Dodatek č. 2 ke Smlouvě o dílo č. 2154/05/23-P ze dne 17. 7. 2023

Shora uvedené smluvní strany se dohodly na uzavření dodatku č. 1 (dále jen „dodatek“) ke Smlouvě o dílo ze dne 17. 7. 2023, která byla uzavřena se zhotovitelem jako vybraným dodavatelem veřejné zakázky nazvané: „Zakázka č. ZD/18/422 Rekonstrukce a přístavba gastro provozu pavilonu L Oblastní nemocnice Náchod – stavební práce“ (dále jen „veřejná zakázka“).

Stavba:	„Zakázka č. ZD/18/422 Rekonstrukce a přístavba gastro provozu pavilonu L Oblastní nemocnice Náchod – stavební práce“		
Objekt:	Pavilon L, SO 01		
Předkládá:	Průmstav Náchod s.r.o.	Datum:	06.06.2024

Stavební úpravy -změny provozu dle návrhu dodavatele GASTRA

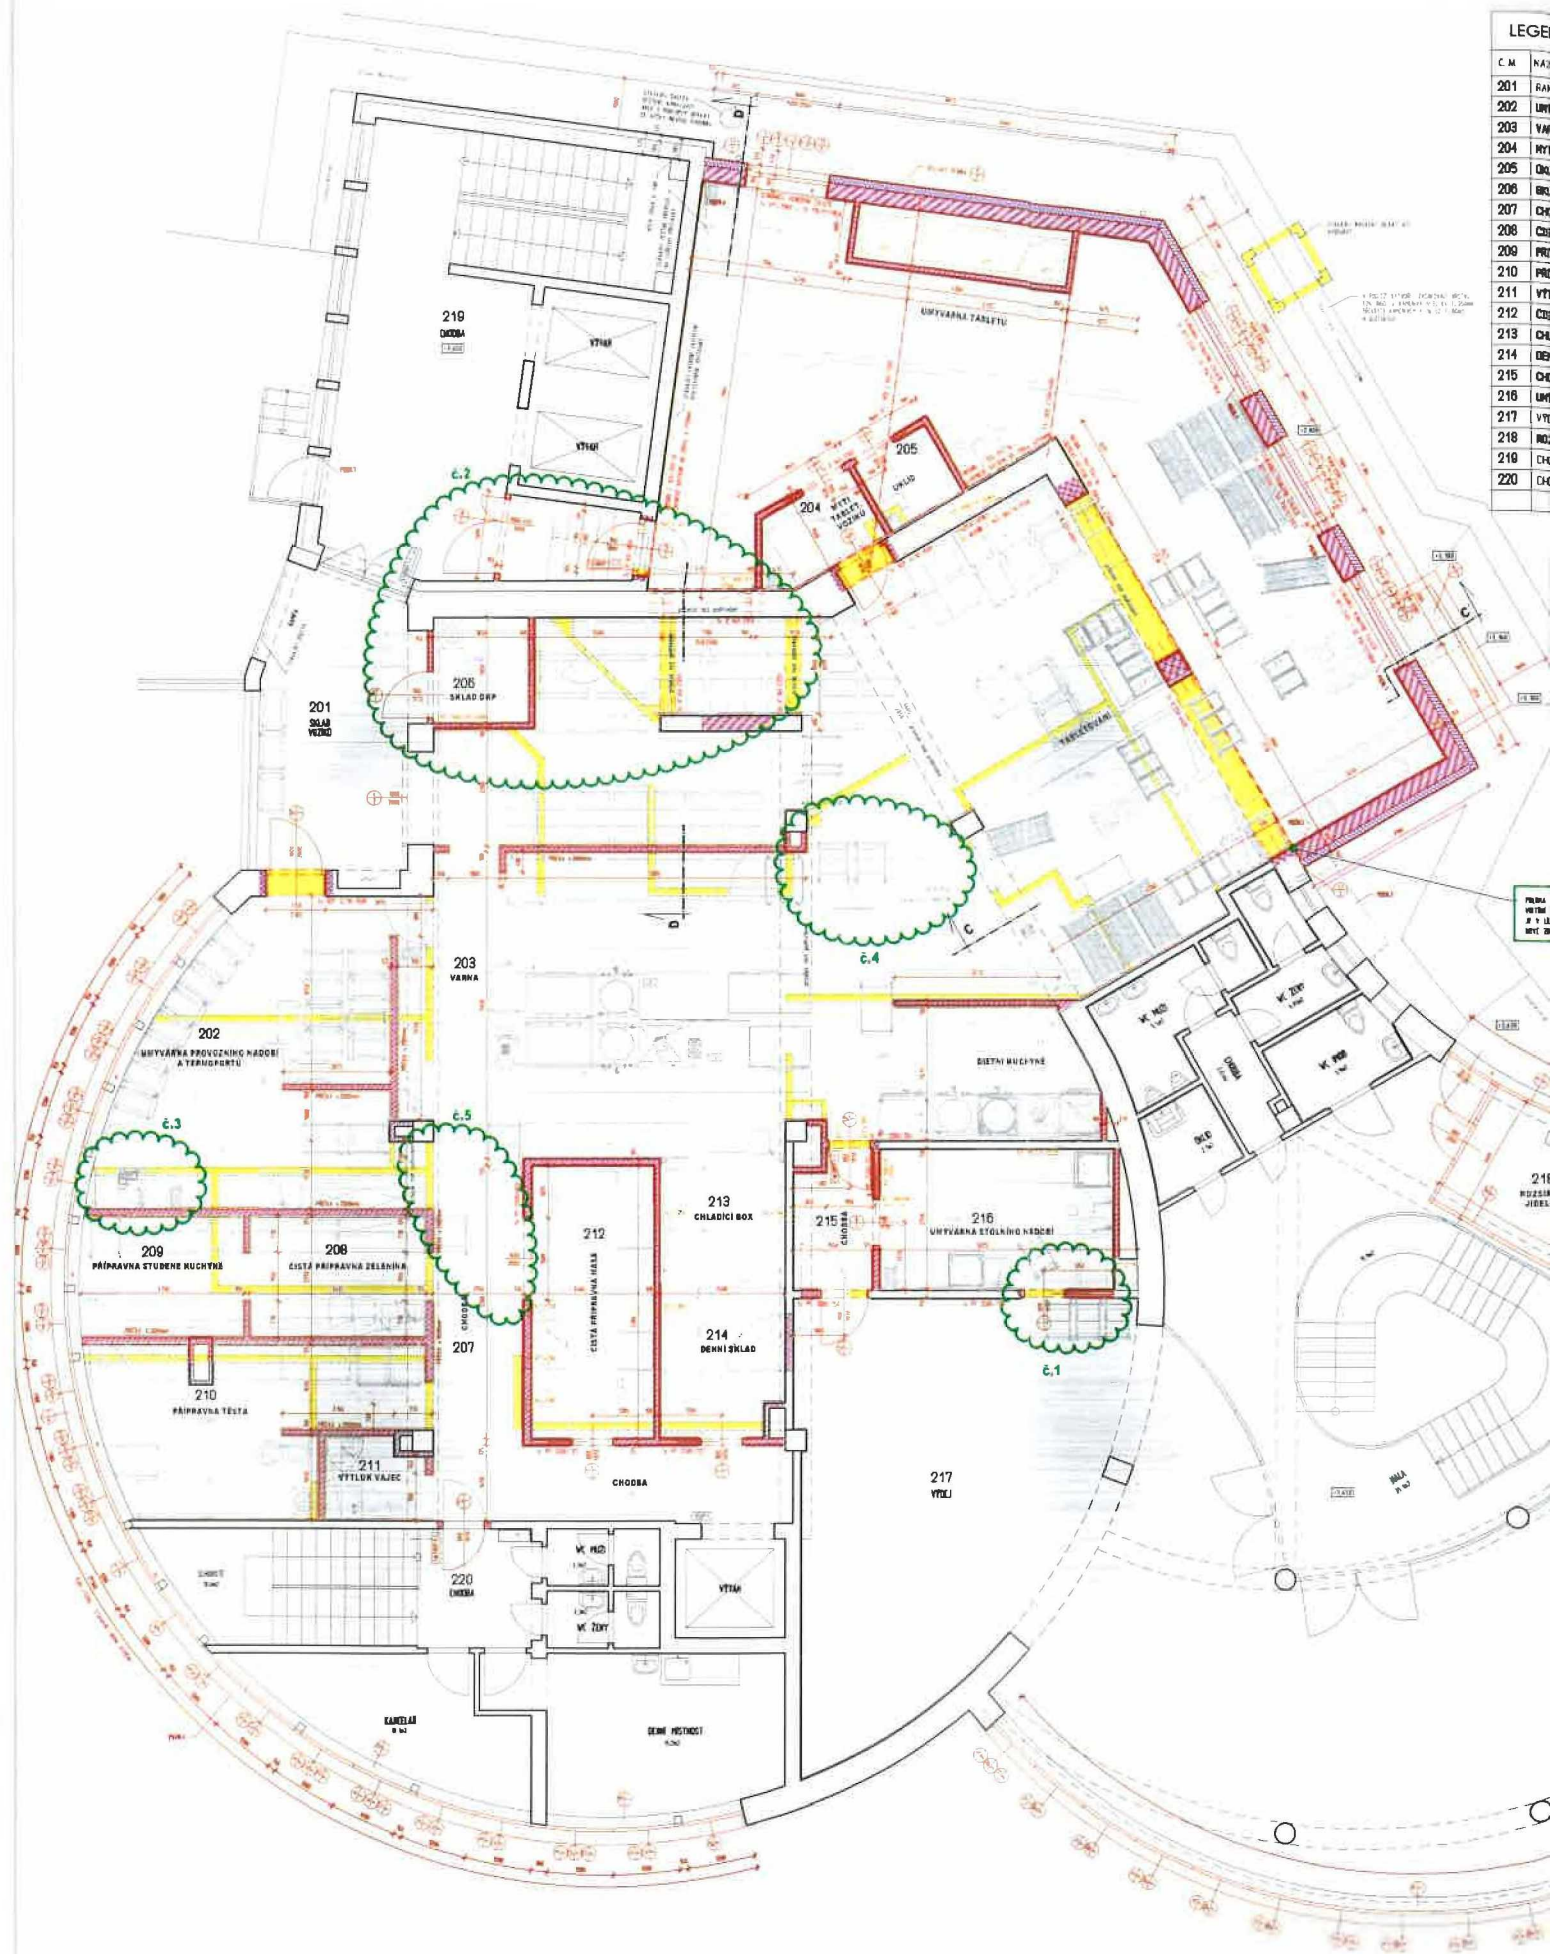
Viz dispozice výkres s ozn. AST-5 2. NADZEMNÍ PODLAŽÍ

Viz dispozice výkres s ozn. ON Náchod_REVIZE_PD_STAVBA_19_12_2023

Při projektování technické dokumentace dodavatelem gastrotechnologie za účelem koordinace a přípravy napojovacích bodů na rozvody TZB zajišťované dodavatelem stavby jsou ze strany dodavatele gastru doporučeny a navrženy drobné dispoziční úpravy 2 NP kuchyně, které povedou k uživatelskému vylepšení gastru provozu. Výčet změn je v příloze č. 2 tohoto změnového listu. Hlavní změnou je zvětšení prostoru pro umístění většího počtu nahřívacích tabletovacích vozíků připravených pro pro naložení a rozvoz jídel.

ZL 21

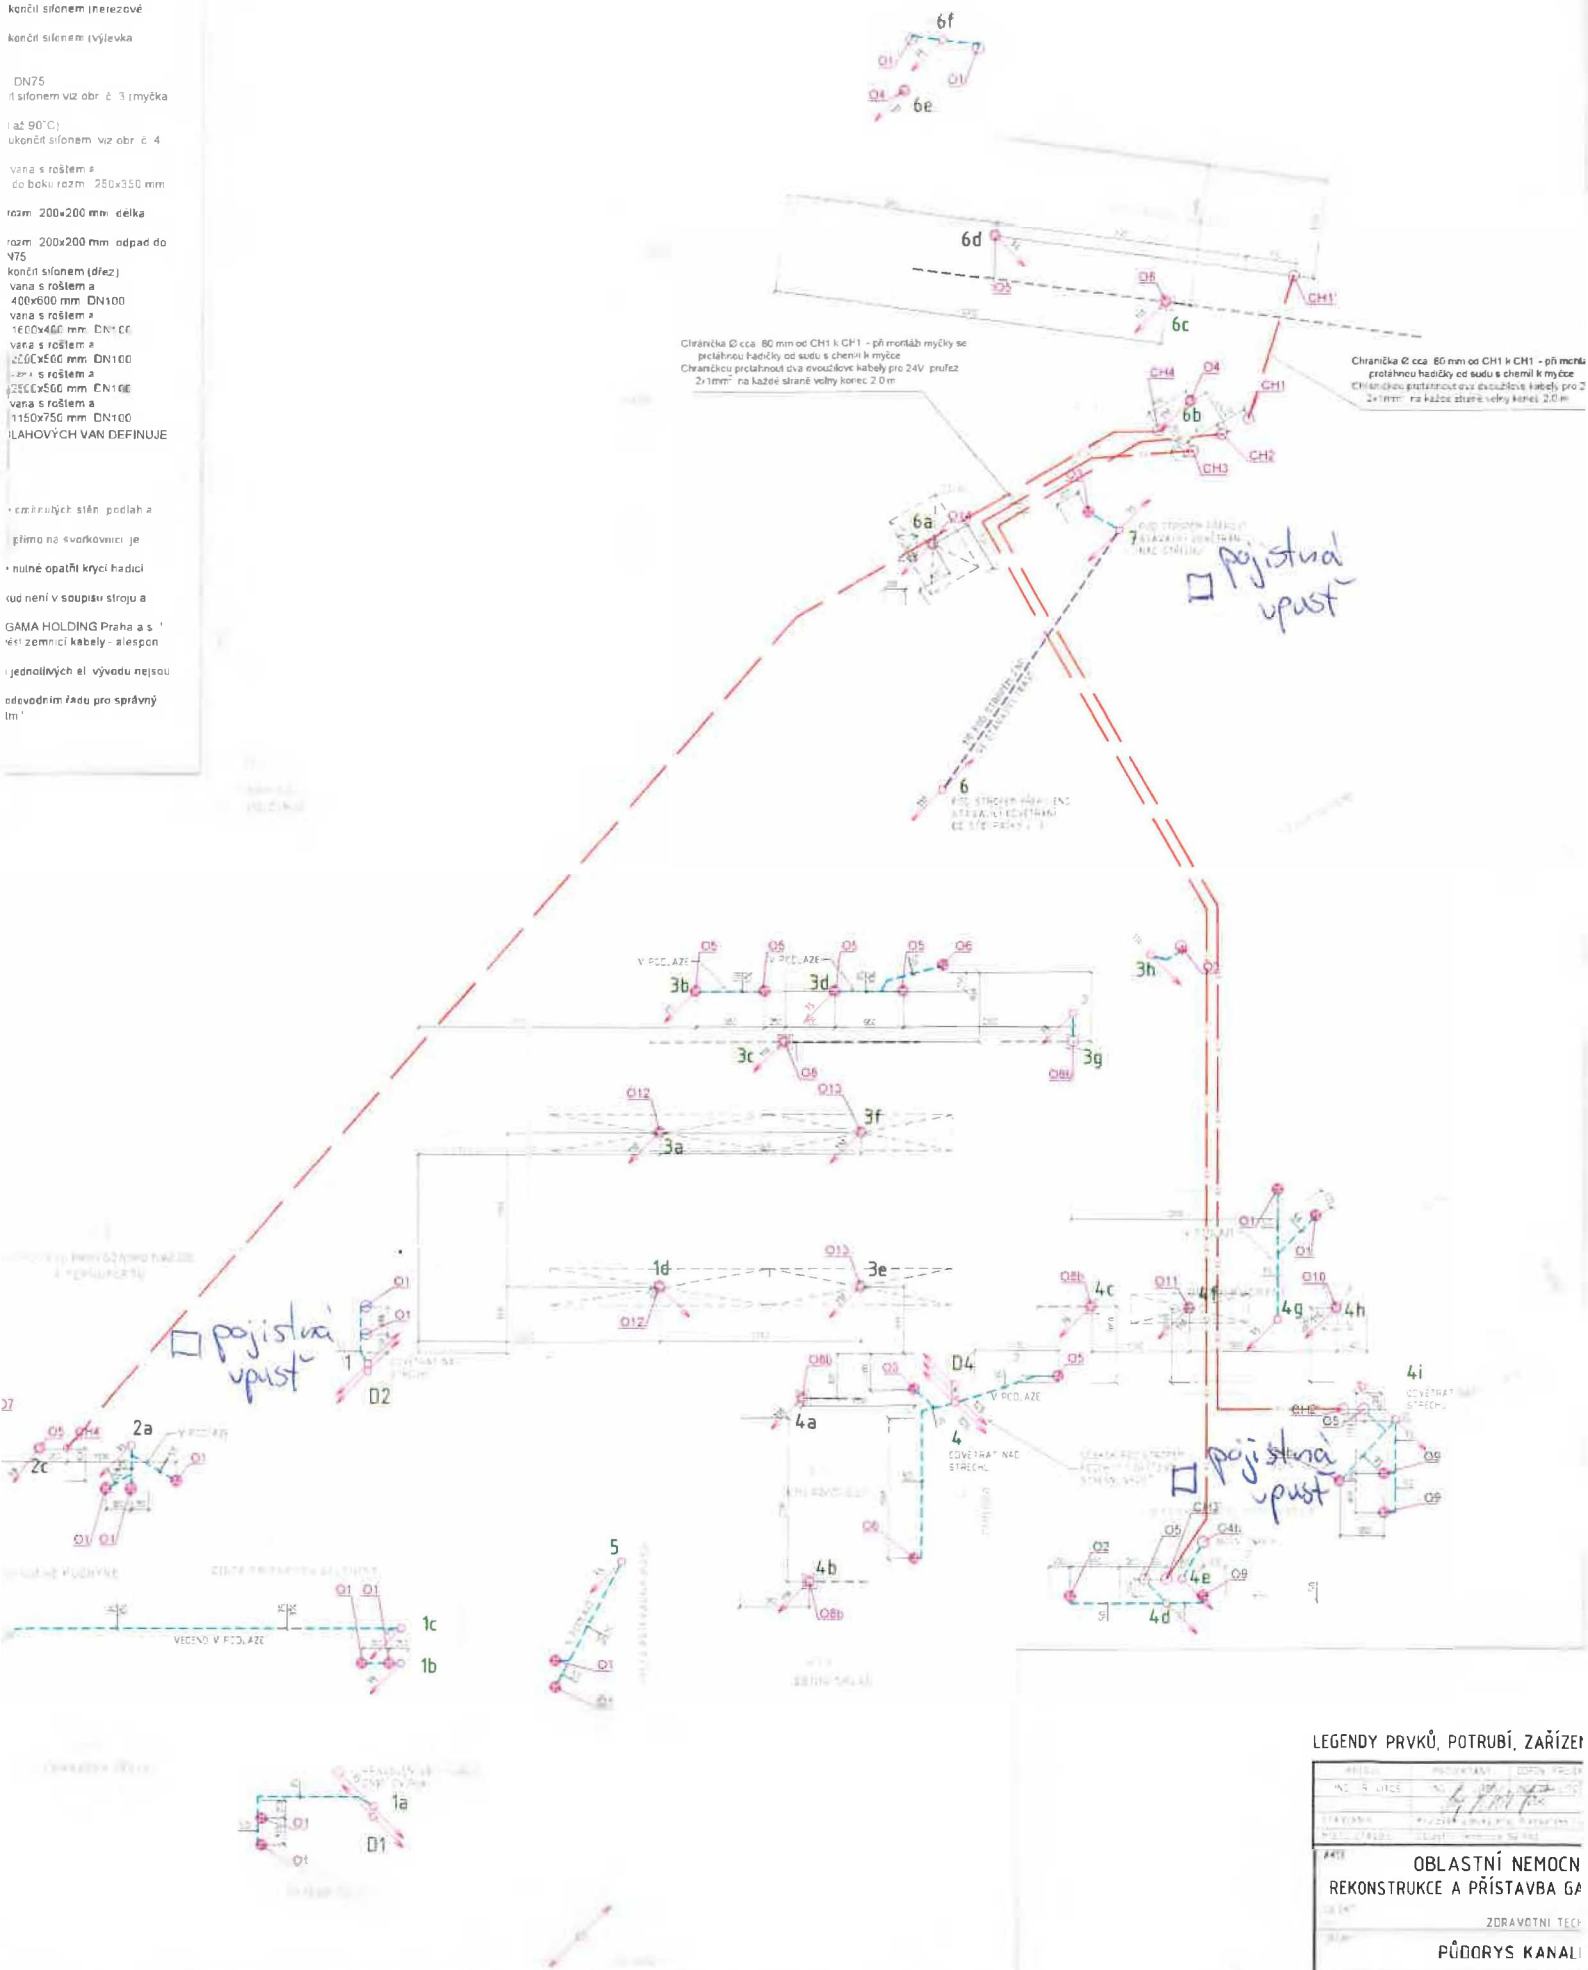
Osazení 3 ks pojistných vpustí do stropní konstrukce 2NP. podlaží

Na základě doporučení dodavatele je předmětem změnového listu dodávka a instalace třech pojistných vpustí, které zajistí v budoucnu řízený odvod případně zateklých vod do nenosné konstrukce podlahy přes dožitě hydroizolace podlah. Prostory kuchyně jsou velmi zatíženy mokrým provozem při umývání kotlů, pánví, podlah a obkladů stěn.

Příloha č. 2 změnového listu č. 30

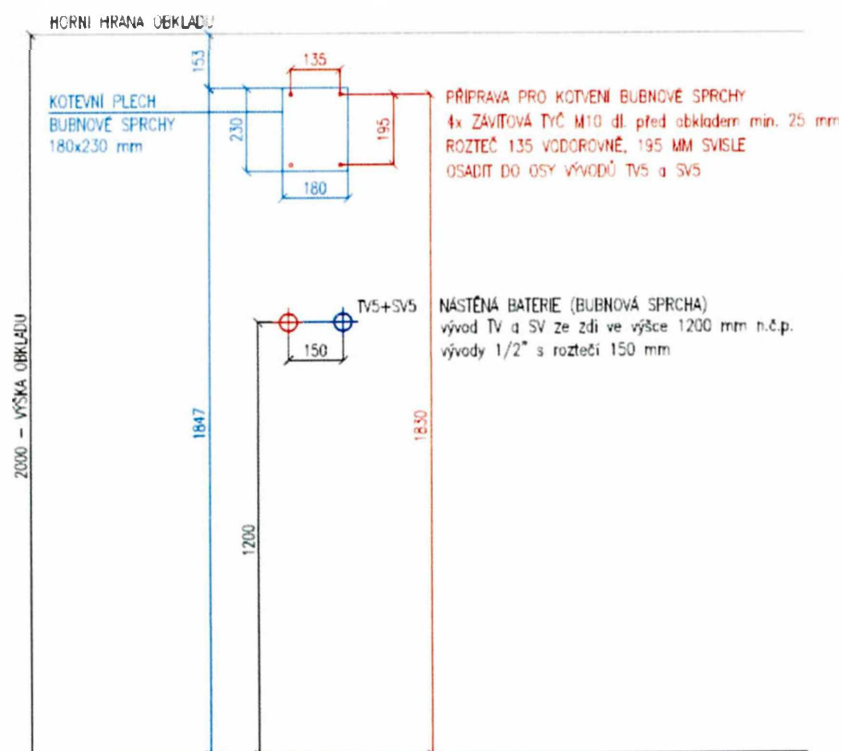
PŘÍPRAVA ZÁVITOVÝCH TYČÍ PRO KOTVENÍ BUBNOVÝCH SPRCH V M.Č. 202 a 203
29.4.2024
